南口トピックス

第19号

鶴巻温泉駅南口駅前広場に 公衆トイレの設置を検討しています！

トイレ設置場所検討箇所図

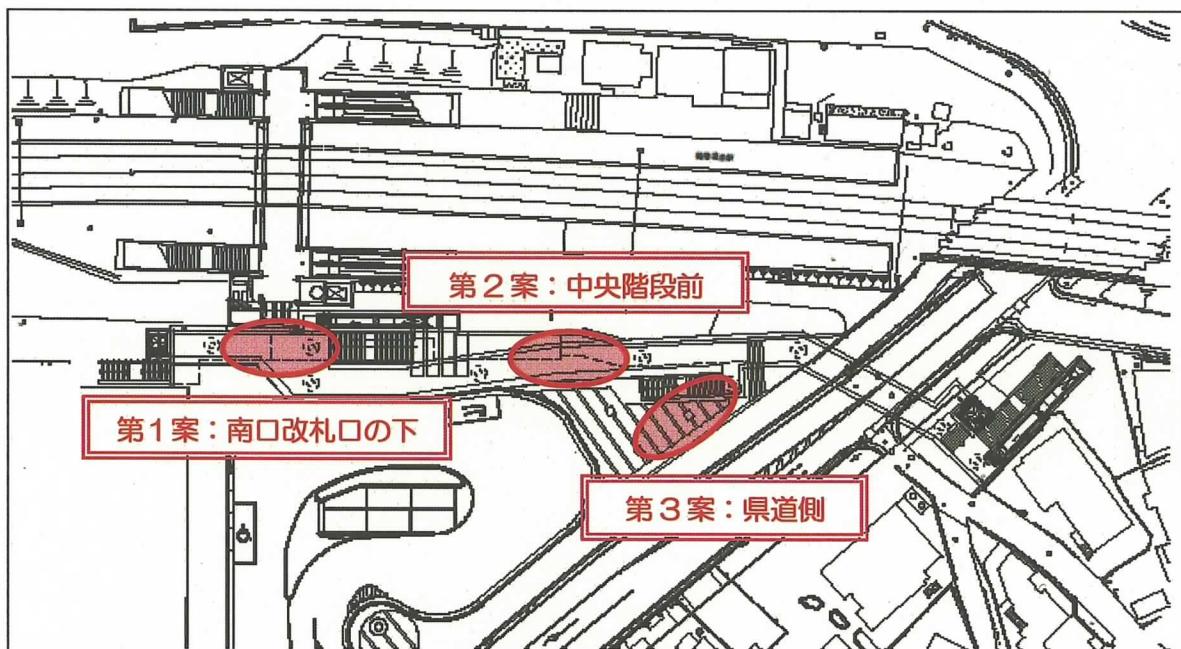
- 駅の利用者数から考えて、鶴巻温泉駅北口のトイレほど大きなトイレは必要ない。
- 男子トイレの大便器（1基）は少ないと思うが、みんなのトイレを利用するこ^トにより対応できる。
- 第1案が、駅前広場から良く見えるので、一番良いのではないか。
- 第2案が、人の流れから考えると良い。
- 第2案は、県道横断立体横断施設（ペデ）がトイレのひさし代わりになる。
- 第3案は、駅前広場を有効に使用できない。
- 第1案のトイレに、ひさしができるのであれば第1案が良い。
- 第1案のトイレについて、ひさしの設置の可能性を検討し、難しい場合は、第2案が良い。
